RD31 - Chailland/Ernée

Ateliers de concertation
Du 6 7 et 15 juin 2023

Présentation du projet d'aménagement de la RD31

Auteur : VRO Date : 13/06/2023 Etude : 210368 210368_AD_Projet_PA1a_PA1b.mxd

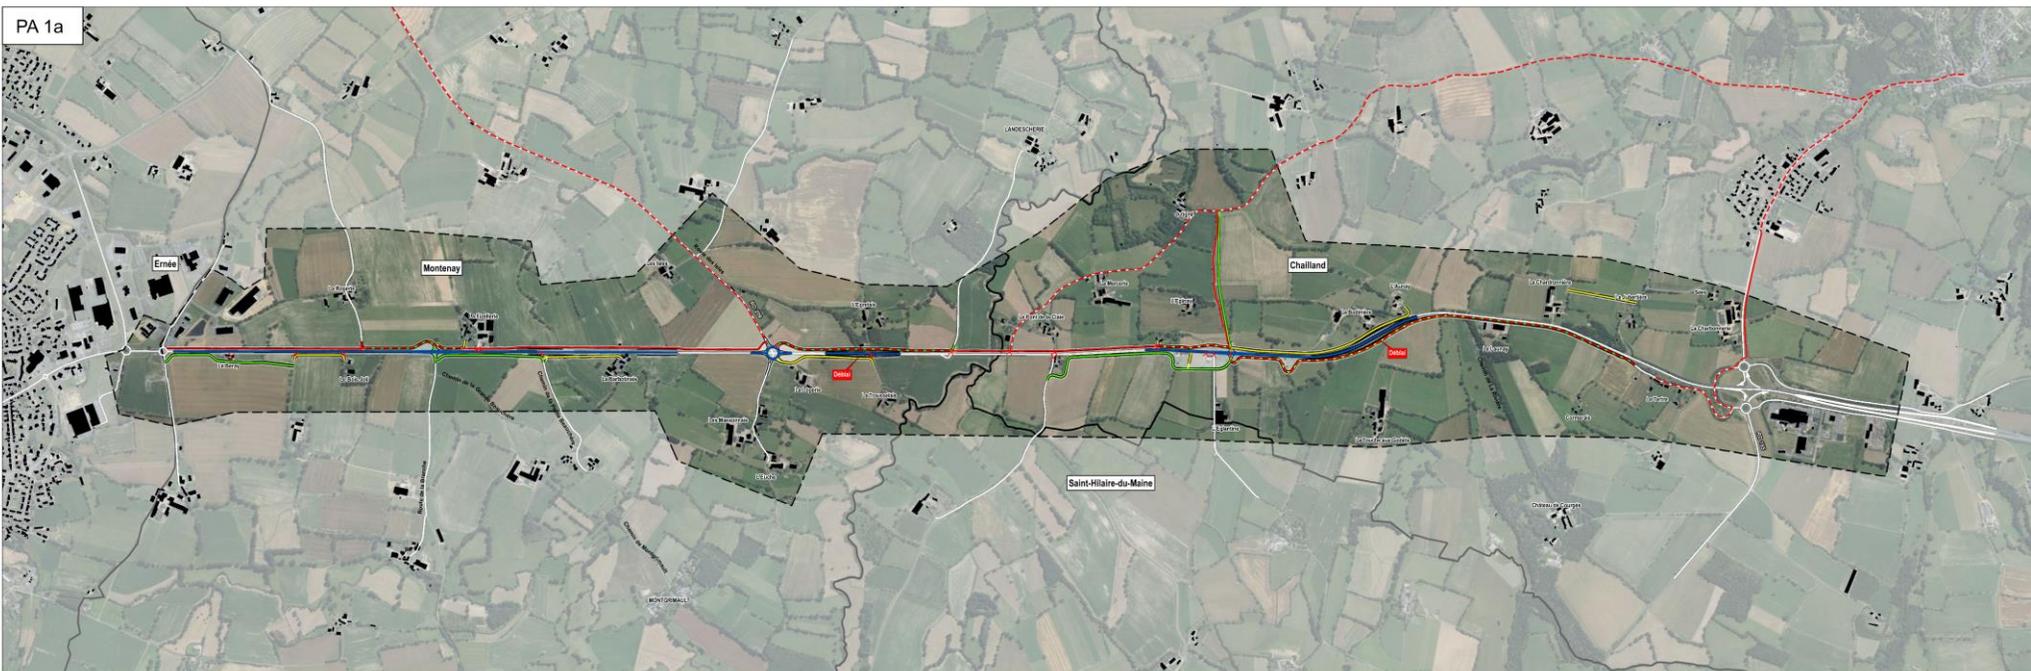
| <p>Sortie avant Fizellerie (Ernée vers Laval)</p> <p>Emprise au sol moins importante</p> <p>Voie douce parallèle à la voie actuelle</p> <p>Rond-point route des Isles bien positionné</p> <p>Utilisation raisonnée de l'argent public</p> | <p>Pour la Fizellerie : trop d'emprise sur le corps de ferme qui n'a en plus pas d'accès.</p> <p>Non visibilité des vélos à proximité d'un élevage de porc sur le point sanitaire et risques d'accident avec les véhicules agricoles et les camions. Je préfère encore la 2x2 voies du plan PA3.</p> <p>Encore beaucoup de gaspillage de terres</p> <p>Dans l'emprise, il y a des plantations de haies et bosquets !</p> | <p>Rond-point Eglantine de la V1b « bonne idée ».</p> <p>Echangeur Chailland à sécuriser : allonger voie accélération = création d'une voie d'accélération (sens Chailland-Ernée).</p> <p>Espaces pour que les tracteurs puissent se mettre sur les bas-côtés (et attendre un peu).</p> | Favorable | Défavorable | Sous réserve de modification | Pas d'avis |

| PA1 -Sécurisation de l'axe-V1b-variante -carrefours | | | | Favorable | Défavorable | Sous réserve de modification | Pas d'avis |
|---|---|--|---|-----------|-------------|------------------------------|------------|
| Rond-point Eglantine « bonne idée ». | Découpage parcelle dernière l'Egretais pour la voie douce | Pourquoi ne pas faire suivre les voies de désenclavement auprès de la départementale ? | Espaces pour que les tracteurs puissent se mettre sur les bas-côtés (et attendre un peu). | | | | |
| | Accès route de Branche difficile | | | | | | |
| | Voie douce et de désenclavement entre l'Eglantine et Touche aux Godets non-adaptées = destruction de parcelles agricoles. | | | | | | |
| | Bodinière enclavée entre deux routes | | | | | | |
| | La voie de desserte de l'Egretais ne semble pas envisageable | | | | | | |
| | Pour la Fizellerie : trop d'emprise sur le corps de ferme qui n'a plus d'accès. | | | | | | |
| | Quel intérêt 2 ronds-points qui font ralentir la circulation ? | | | | | | |
| | Encore beaucoup de gaspillages de terres | | | | | | |
| | Dans l'emprise, il y a des plantations de haies et bosquets ! | | | | | | |

Département de la Mayenne
RD 31 CHAILLAND - ERNÉE
Etudes préalables à la Déclaration d'Utilité Publique

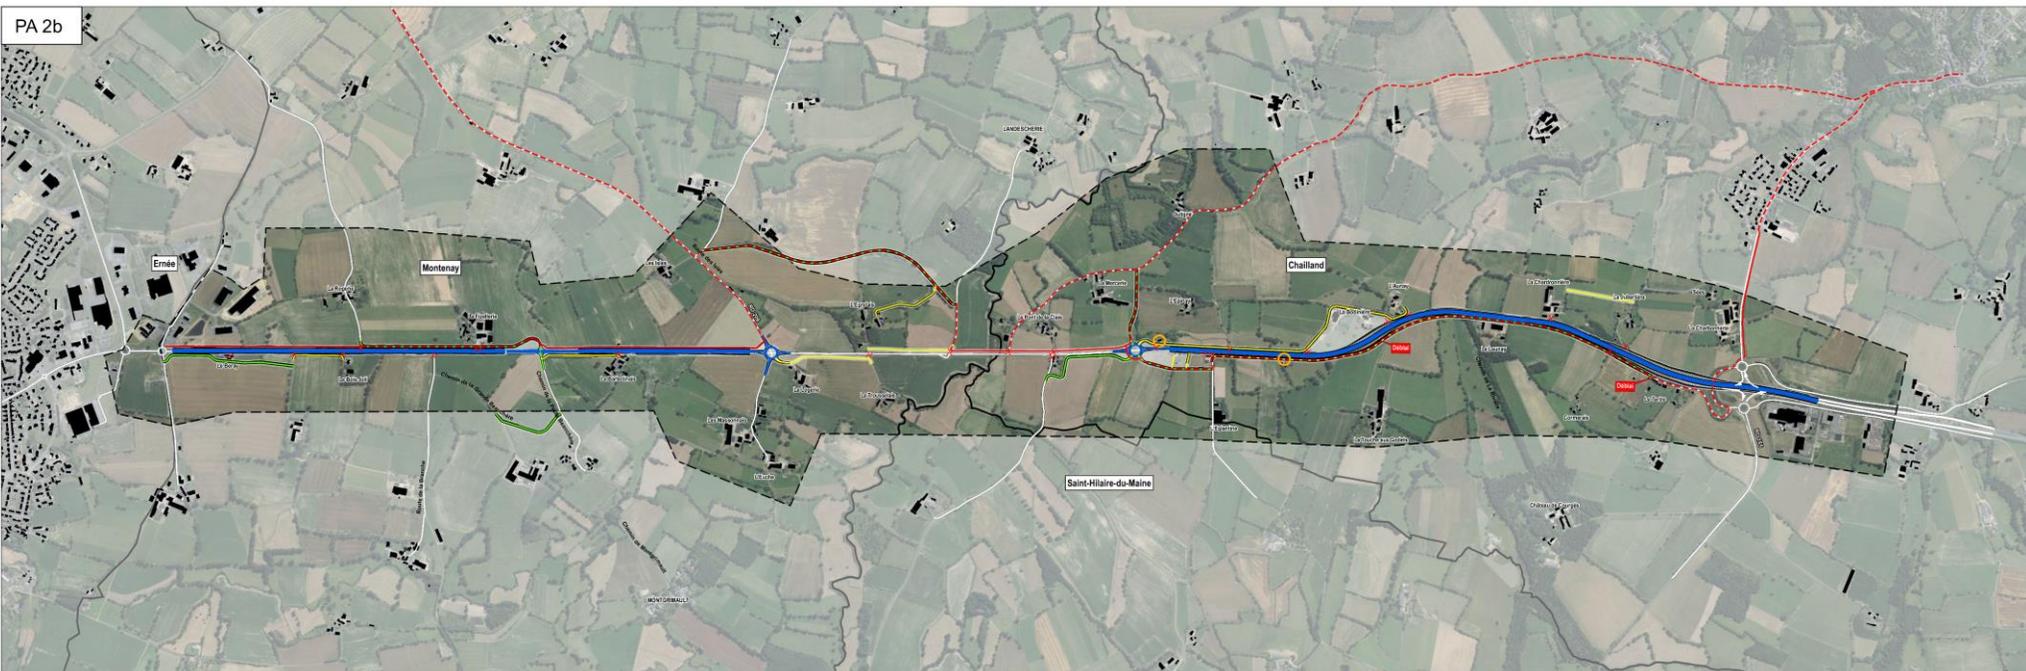
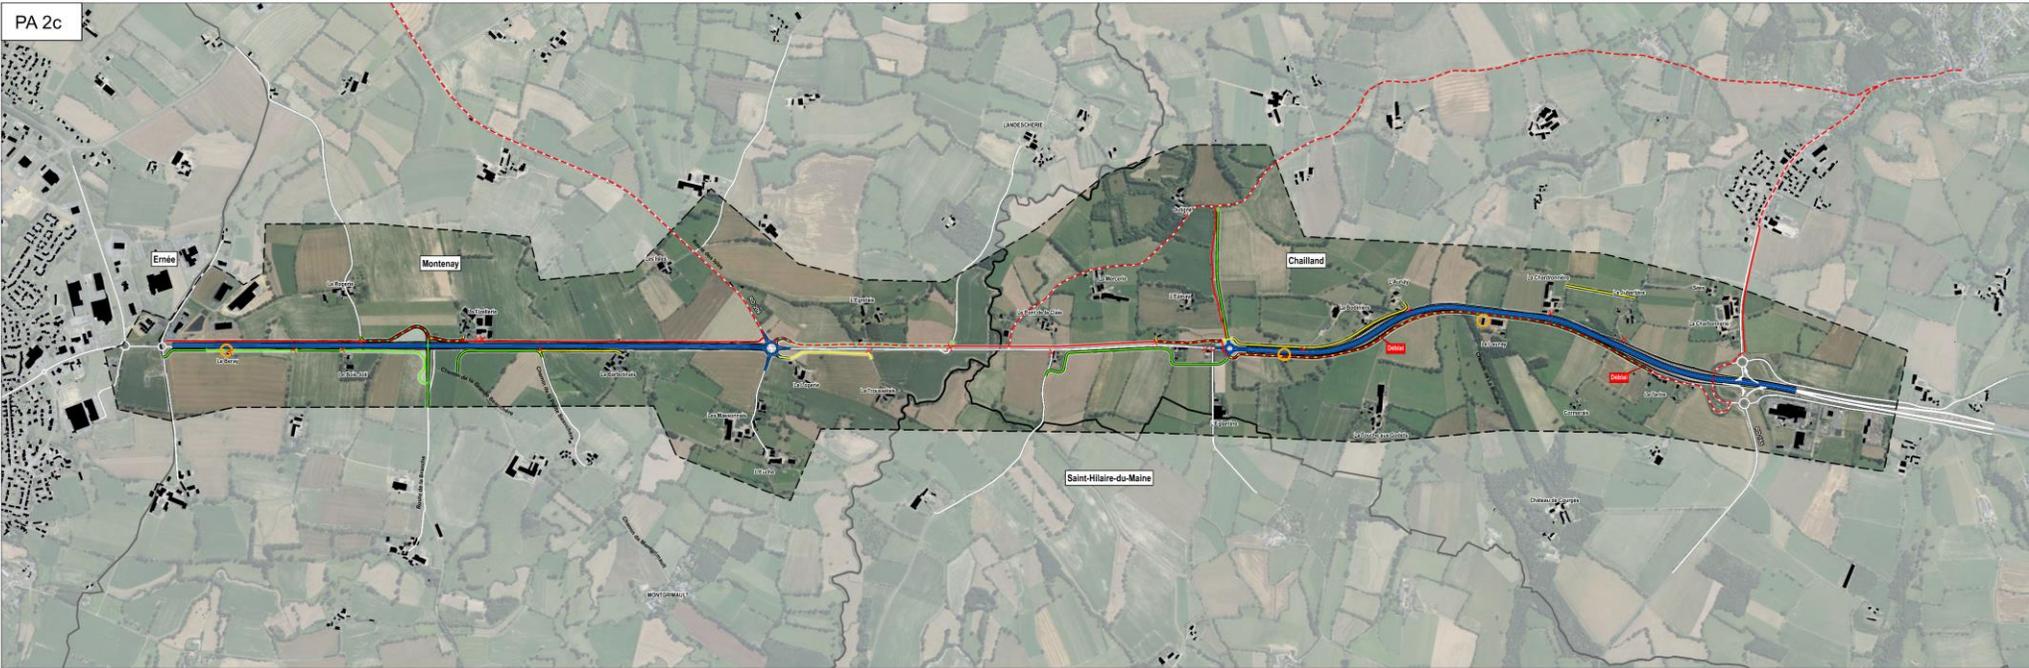
| Aménagement sur place plus intelligent que le tracé neuf | Carrefour de Branche <u>dangereux</u> : inconvénient emprise au sol et carrefour dangereux. Trafic sortie route de Branche important Sens Laval-Ernée : 6 km sans créneau de dépassement (1 seul créneau de dépassement en arrivant sur Ernée) Trop de nuisance sonore et visuelle | Attention si la voie cyclable se trouve au niveau du fossé de la route actuelle pour éviter les accidents avec les véhicules agricoles. | Favorable | Défavorable | Sous réserve de modification | Pas d'avis |

|  La voie de desserte de l'Egretais et de Landescherie paraît difficilement réalisable (zone très humide) Accès à l'Aunay derrière la Bodinière « coince » la maison Partie sud pas cohérente pour la partie agricole et pour les riverains | | Favorable | Défavorable | Sous réserve de modification | Pas d'avis |

- Encore de l'expropriation de maisons
- On n'est pas sûr que le fait de faire des tournes à gauches sur des 3 voies est très sécurisant
- Les ronds-points font ralentir et réaccélérer avec des nuisances sonores
- Encore trop d'artificialisation
- Les voies de desserte ramènent beaucoup de circulation derrière les maisons du secteur de la Villefranche
- Travailler sur l'alternative poids lourds
- Quel impact des travaux envisagés sur ce projet sur la santé des riverains (exemple : dépressions).
- Voie d'accès ferme (porcherie et bâtiments agricoles) Fizellerie : route trop près de la porcherie (problème sanitaire et porcherie inutilisable)
- Pour la Fizellerie serai le moins impactant si j'ai un deuxième accès pour la ferme et si les véhicules agricoles peuvent accéder à la RD 31.

Département de la Mayenne
RD 31 CHAILLAND - ERNÉE
Etudes préalables à la Déclaration d'Utilité Publique

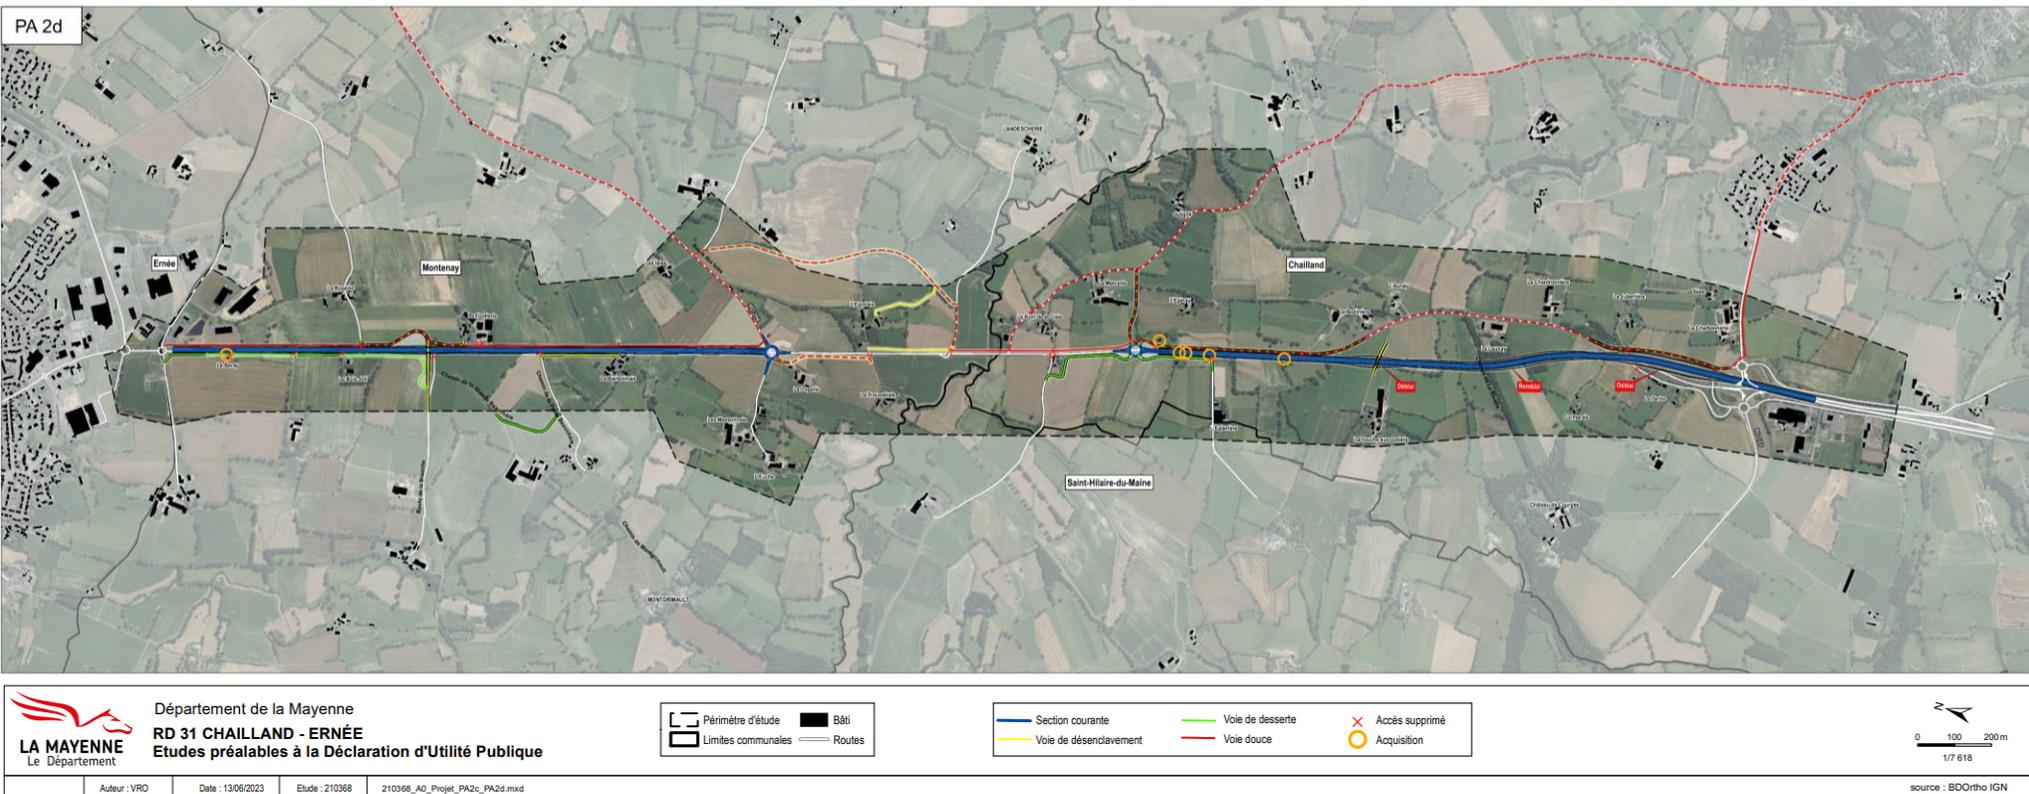
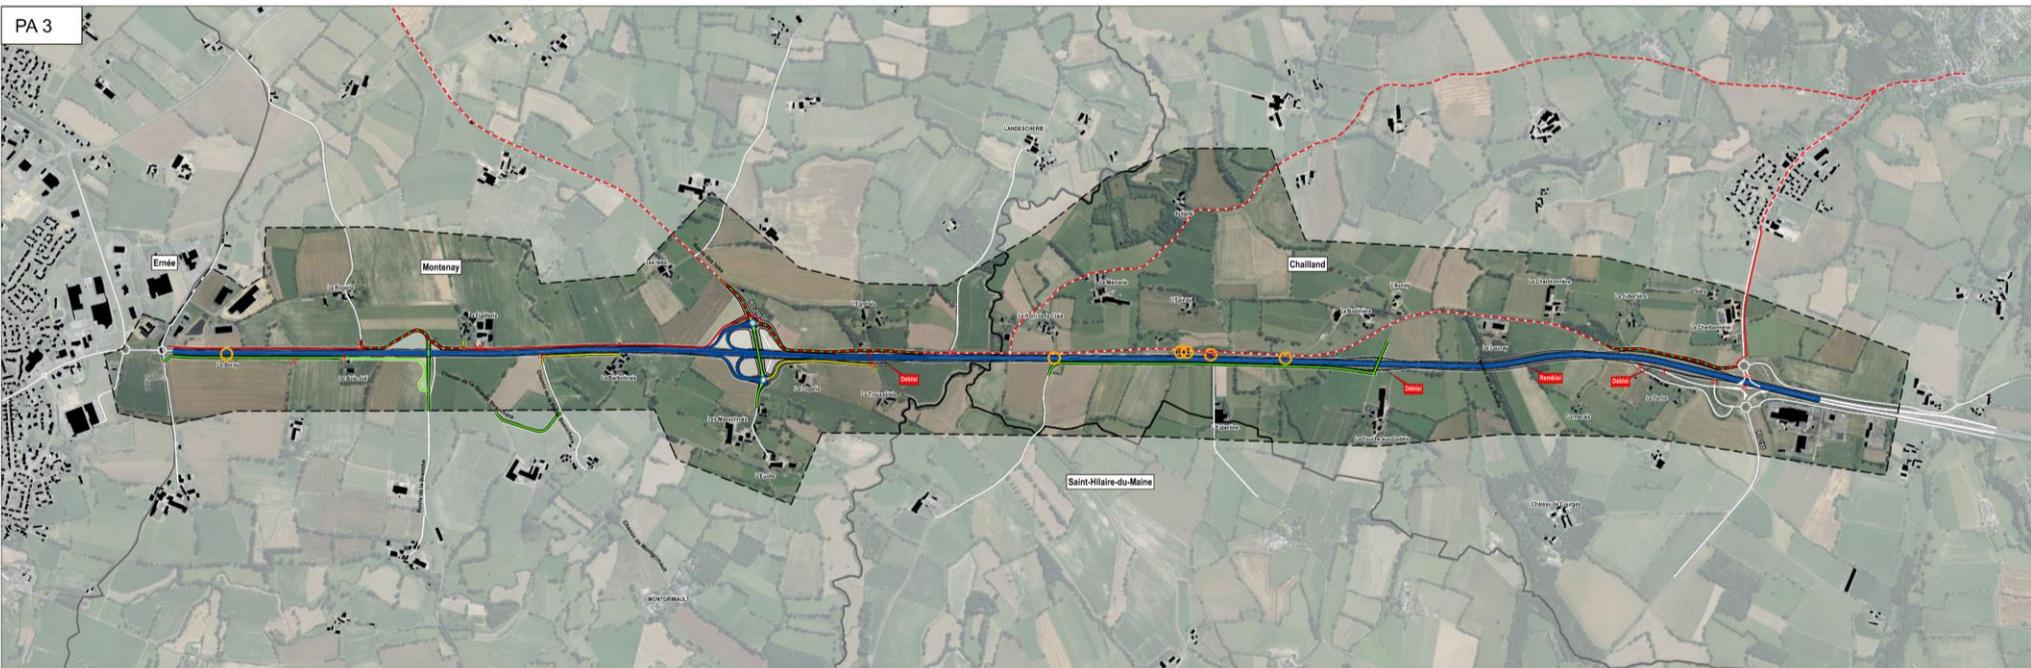
| La partie Montenay paraît cohérente | Pourquoi la voie de desserte des chemins de Montgrimault et Barbotinais rejoint le chemin du grand Beauchère et ne va pas directement vers le chemin de la Branche (le long de la 2x2 voies) | - | Favorable | Défavorable | Sous réserve de modification | Pas d'avis |

| | Partie Sud : gaspillage de terres agricoles, argent public et entreprises en place. Partie Sud : même point faible que PA3 | | Favorable | Défavorable | Sous réserve de modification | Pas d'avis |

- Itinéraire cyclable route de Montenay à faire avec élargissement
- La Barbotinais vers le rond-point de Montenay
- VC1 obligés de repasser par Ernée qui nécessiterait une voie d'insertion.
- Parcelles couloir du Vaumorin -> zone humide
- Pour Fizellerie trop d'emprise sur la ferme
- Goulot d'étranglement entre les deux portions de 2x2 sur la partie du passage de l'Ernée
- A quoi sert de rouler à 110 km/h pour être ralenti sur des ronds-points et réaccélérer après
- Le passage sur l'allée qui va Château de Courgès est sans doute très impactant sur le plan environnemental
- Plusieurs expropriations de maisons qui ne sont pas du tout envisageables
- Destructions de zones humides et de haies qui vont nuire à la préservation de l'environnement
- Il y a beaucoup de biodiversité à préserver (faune et flore)
- Coût financier

- Tracé neuf
- Passage supérieur à la Fizellerie
- Passage supérieur au Massonnais
- Viaduc d'environ 340m à la vallée de l'Ernée
- Passage inférieur à Launay
- 6 acquisitions
- Tracé actuel de la RD31 pour agricole et cyclable

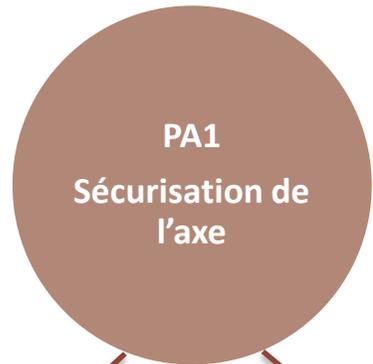
| <p>Le must pour la destruction des terres agricoles et zones humides : emprise sur le foncier +++ ; destruction de terres agricoles +++ ; gaspillage terres agricoles ; destruction des entreprises agricoles : menace directe sur l'avenir de notre entreprise et pâturage impossible</p> <p>Coût exorbitant pour les habitants</p> <p>Pour la Fizzellerie il n'y a pas d'accès pour la ferme, que pour la maison. En plus, votre projet m'empêche de faire une haie d'Ernée à la Barbotinais le long de la route actuelle.</p> <p>Isolement social (La Villefranche) « perds tous ses voisins » + perte de morale. A chaque fois qu'il y a une 2x2 voies c'est une frontière qui détériore les relations humaines.</p> <p>Tout projet routier doit permettre d'ajouter des linéaires de haies, des bosquets pour le paysage, la biodiversité et le climat (les arbres = lutte contre le réchauffement). Les zones humides ne peuvent pas être compensées.</p> <p>Favoriser, protéger les installations agricoles en bio, vente directe et accueil touristique (Cf. Plan Alimentaire Territorial). Ce projet gênera des projets d'installations agricole en transformation et vente directe.</p> <p>Obligation de tous les riverains de rejoindre l'échangeur route de Montenay (RD 209) pour insérer la 2x2 voies.</p> | <p>Installer un radar pour sécuriser la route</p> <p>Au lieu d'investir dans des routes ne faudrait-il pas investir dans la sécurité routière ?</p> | <p>Défavorable</p> <p>XX</p> |

- La destruction de terres agricoles
- L'emprise foncière
- Le coût exorbitant pour les habitants
- Menace l'avenir des exploitations agricoles : empêche pâturage, projet de vente directe, futures installations
- L'isolement social qui impact la santé des riverains
- Une 2x2 voies, une frontière qui détériore les relations humaines
- La destruction de la biodiversité, des zones humides, des linéaires de haies et des bosquets
- L'obligation de rejoindre l'échangeur de Montenay pour s'insérer

- Installer des radars pour sécuriser la route
- Investir dans la sécurité routière au lieu d'investir dans les routes

Demande des riverains de l'atelier du 15 juin 2023

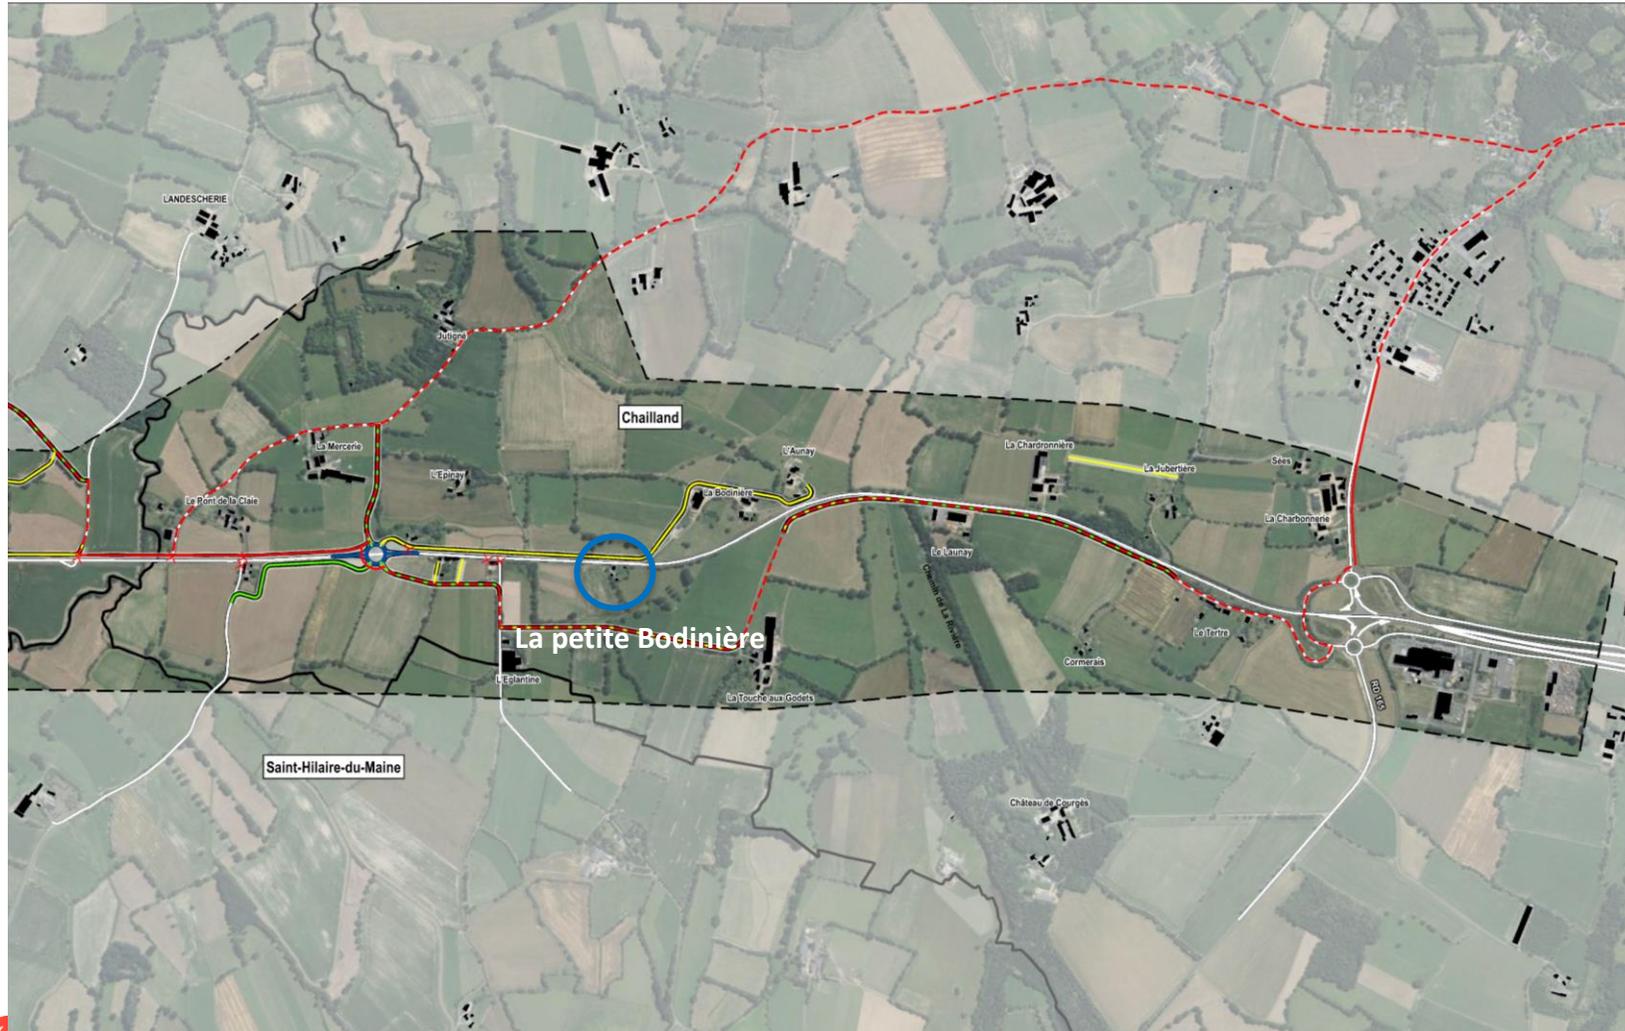
Demande de
placer la Petite
Bodinière (lieu-dit)
sur les plans.
